Technische Änderung OMNIMATE® Power LLF 7.50/90

1. Allgemeiner Überblick

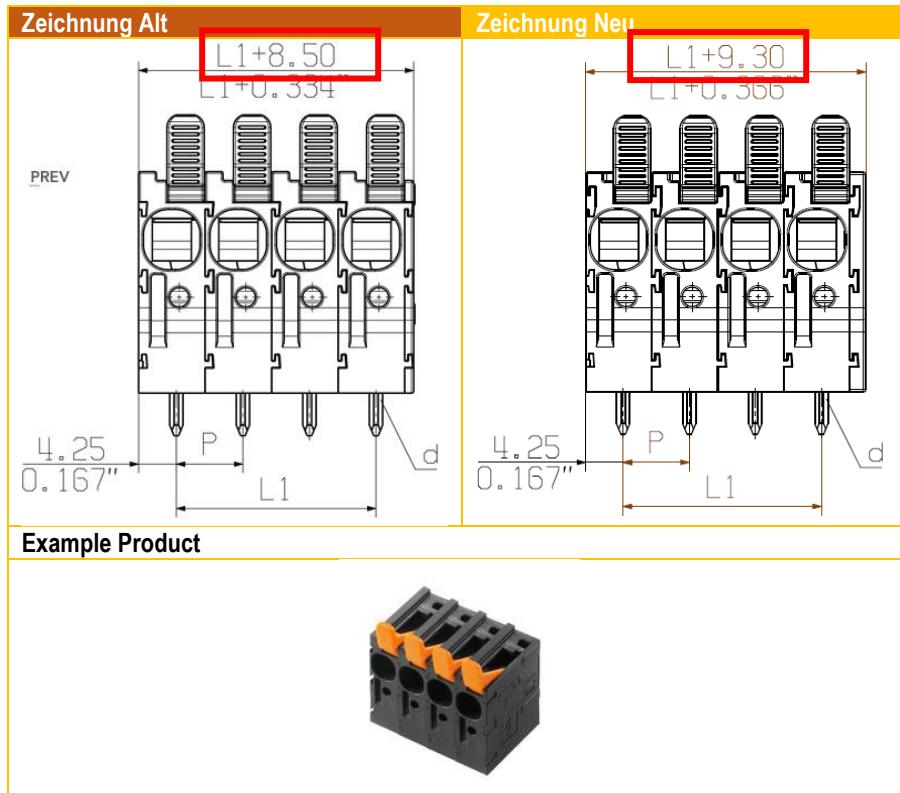
Um die Dimensionen der Produktfamilien LLF / LLFS zu harmonisieren, haben wir die Breite der LLF 7.50/90 an die der LLFS angepasst.
